## Акт осмотра кровли из гибкой черепицы

# Система: Кровля с многослойной черепицей Шинглас.

Осмотр кровли из гибкой черепицы

## 16 Гидроветрозащита

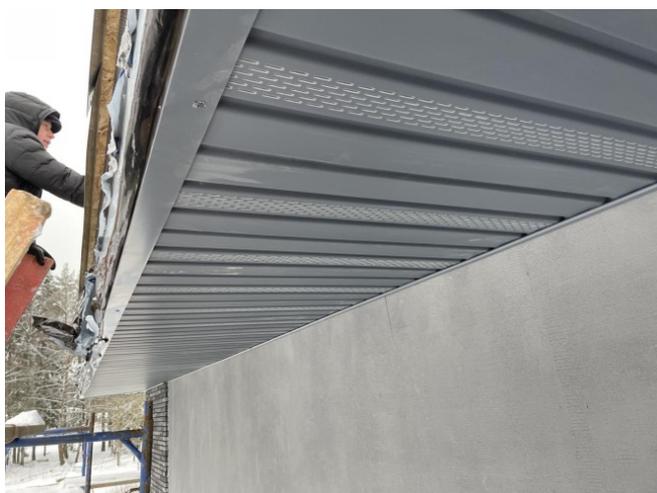
- ✓ Гидро-ветрозащитная мембрана JUTA. Перекрывает вытяжку воздуха из чердачного пространства, что нарушает вентиляцию в чердачном пространстве.

☑ В конструкции крыши с холодным чердаком нет необходимости в гидроветрозащитной мембране непосредственно под кровельным покрытием. Если же смонтирована гидро-ветрозащитная мембрана в конструкции крыши с холодным чердаком, то она не должна препятствовать работе вентиляции чердачного пространства.

## 22 Гибкая черепица

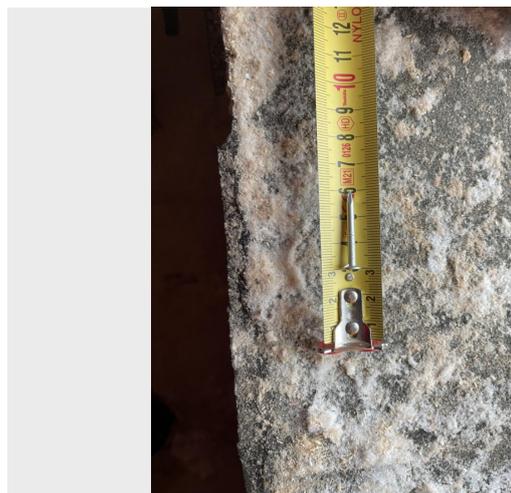
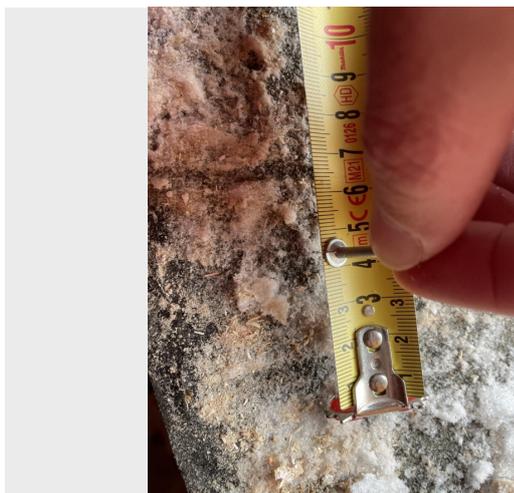
- ✓ Посыпка не осыпается.
- ✓ Трещин нет.
- ✓ Первый ряд черепицы смонтирован с отступом от стартовой полосы 10-15 мм.
- ✓ Смещение гонтов соблюдается.
- ✓ Шинглас Ранчо Серый.  
Имеется несколько участков с небольшой деформацией в виде «волн».

- ☑ Дождаться теплого времени года, понаблюдать, возможно разглаживание гонтов. Если же не произойдет разглаживание (т.к. для разглаживания нет места между соседними гонтами) - демонтировать «волнообразные» гонты, подрезать лишнее по торцу черепицы и снова зафиксировать гвоздями отредактированный гонт.

## 23 Фиксация черепицы

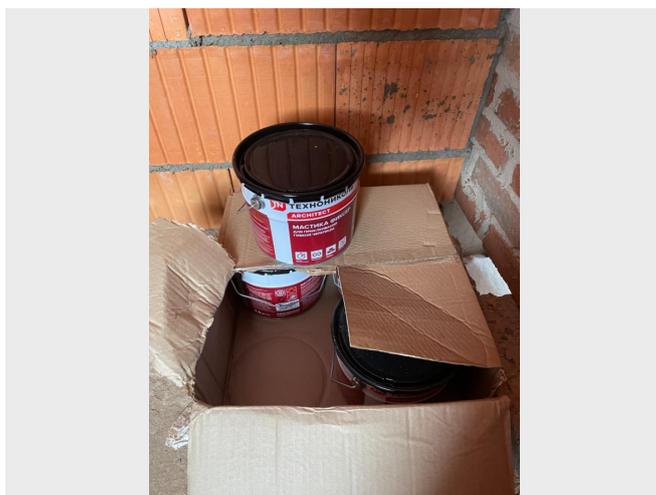
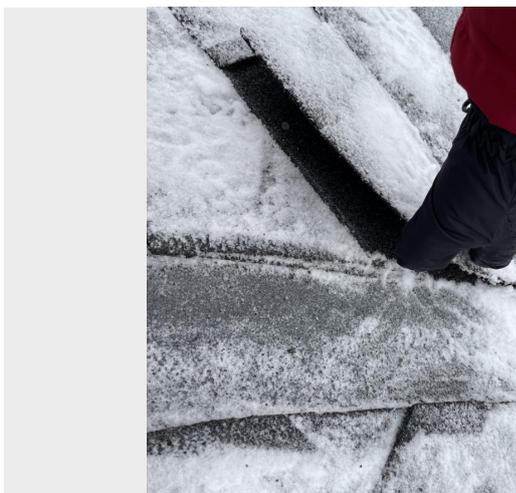
- ✗ Место установки крепежа не соответствует требованиям инструкции (прибита по верху, не по маркерной линии).
- ✗ Гвозди располагаются выше маркерной линии.

- ✘ Ширина шляпки менее 9 мм, тело гвоздя гладкое не ершонное.

- ❗ Место установки крепежа не соответствует требованиям инструкции (прибита по верху, не по маркерной линии).
- ❗ Гвозди располагаются выше маркерной линии.
- ☑ На каждый гонт нанесена специальная маркерная линия в которую нужно забивать гвозди, на это специально в сделан акцент в инструкции.

- ❗ Ширина шляпки менее 9 мм, тело гвоздя гладкое не ершонное.
- ☑ Рекомендуем применять специальные антикоррозийные кровельные гвозди ТЕХНОНИКОЛЬ - длина 30-45 мм. Диаметр шляпки - не менее 9 мм. Диаметр стержня гвоздя - не менее 3 мм.

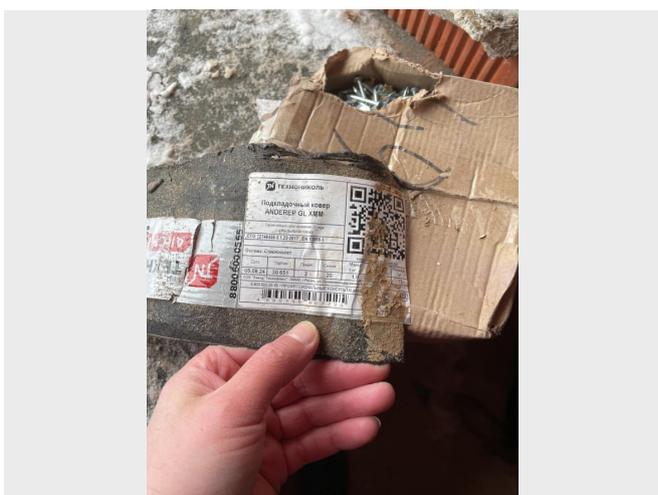
- ✘ По всей площади смонтирован ANDEREP GL механической фиксации. В ендове и на карнизах отсутствует самоклеящийся подкладочный ковер. Со слов заявителя.

- ❗ По всей площади смонтирован ANDEREP GL механической фиксации. В ендове и на карнизах отсутствует самоклеящийся подкладочный ковер. Со слов заявителя.
- ☑ В ендове и на карнизах обязательно должен быть смонтирован самоклеящийся подкладочный ковер. Более подробно про тип, монтаж и расположение ковров описано в инструкции по монтажу ([https://www.tn.ru/upload/iblock/870/taf7xm0sziy7wr58tojnodb66g6vmx8y/TN\\_Instruktsiya\\_po\\_skatnoy\\_krovle\\_09\\_2021\\_fin.pdf](https://www.tn.ru/upload/iblock/870/taf7xm0sziy7wr58tojnodb66g6vmx8y/TN_Instruktsiya_po_skatnoy_krovle_09_2021_fin.pdf)).

## Мастика

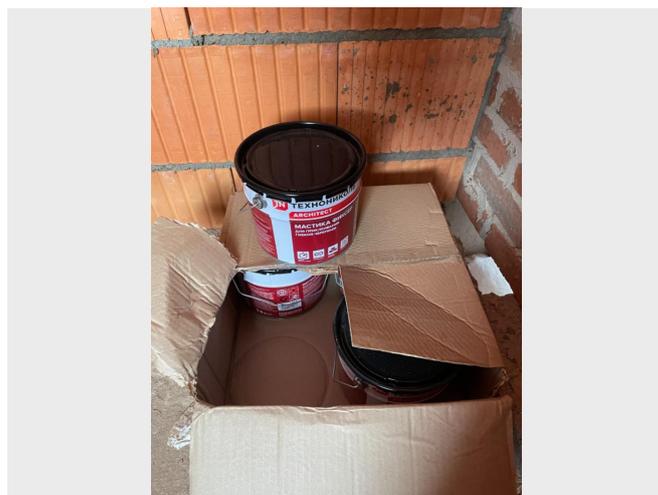
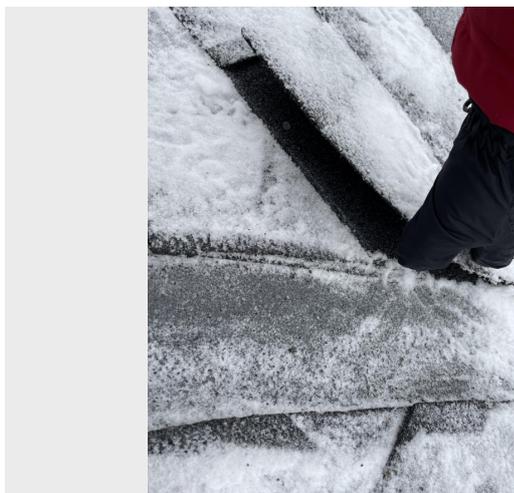
ⓘ Отсутствует в ендове и примыканиях

- ☑ Мастика предназначена для герметизации узлов с гибкой черепицей: приклейки ендового ковра, проклейки стыков подкладочного ковра, примыканий к кирпичным трубам и стенам. Более подробно монтаж описан в инструкции по монтажу ([https://www.tn.ru/upload/iblock/870/taf7xm0sziy7wr58tojnodb66g6vmx8y/TN\\_Instruktsiya\\_po\\_skatnoy\\_krovle\\_09\\_2021\\_fin.pdf](https://www.tn.ru/upload/iblock/870/taf7xm0sziy7wr58tojnodb66g6vmx8y/TN_Instruktsiya_po_skatnoy_krovle_09_2021_fin.pdf)).
